天妃小学校区通学路対策実施箇所図

天妃小学校合同点検 [R2.11.9(月)]

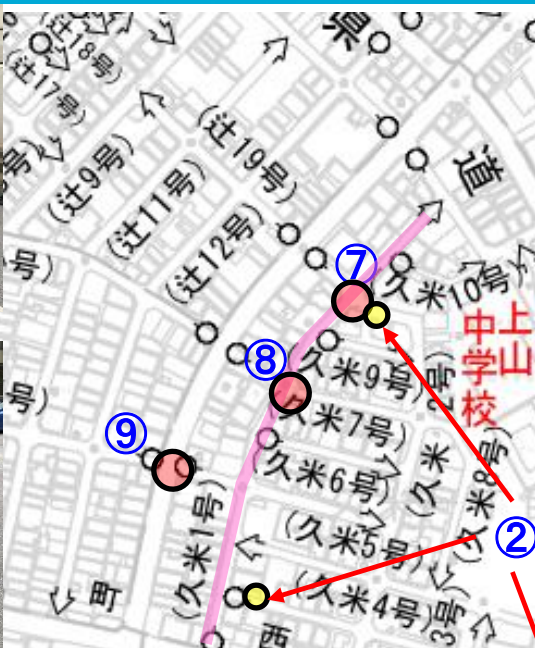
対応部署	課題と対策(案)	
①	警察	課題	・横断歩道のダイヤモンドマーク及び停止線が消えている。
		対策(案)	・ダイヤモンドマーク及び停止線引き直し。
②	市活	課題	・スクールゾーンの標示が消えかかっているのを、直してほしい。
		対策(案)	・スクールゾーンの引き直し
③	道管	課題	・車止め(ポラード)が破損し復旧されていない。過去に2度車が突っ込んでいたので復旧して欲しい。
		対策(案)	・ポラードの復旧を検討
④	警察	課題	・止まれの標識はあるが、停止線や止まれの標示がなく、国道58号への抜け道でスピードを出す車両も多く危険である。
		対策(案)	・停止線設置、「止まれ」路面標示
⑤	警察・ス委	課題	・横断歩道が消えている。横断者も多いため押しボタン式信号設置できないか？
		対策(案)	・横断歩道の道路標示の補修 ※直近に信号機があり設置難しい。 ・横断旗設置
⑥	道管・道建	課題	・通り抜けの車も多く、ガードレール設置できないか。
		対策(案)	・横断防止柵またはポストコーン設置を検討
⑦	警察・道管	課題	・停止線が消えている。また、中央線も消えており、優先道路が分かりづらい。
		対策(案)	・停止線、中央線引き直しを検討
⑧	道管	課題	・中央線が消えており、優先道路が分かりづらい。
		対策(案)	・中央線引き直し、交差点の強調標示を検討
⑨	警察・学校・地域	課題	・信号機がない横断歩道で、渋滞中の車両の隙間を児童が横断しており危険である。隣の交差点の信号機を移設できないか。
		対策(案)	・信号移設(設置基準に該当しない) ・交通安全指導、立哨
⑩	警察	課題	・横断歩道が消えている。
		対策(案)	・横断歩道の道路標示の補修
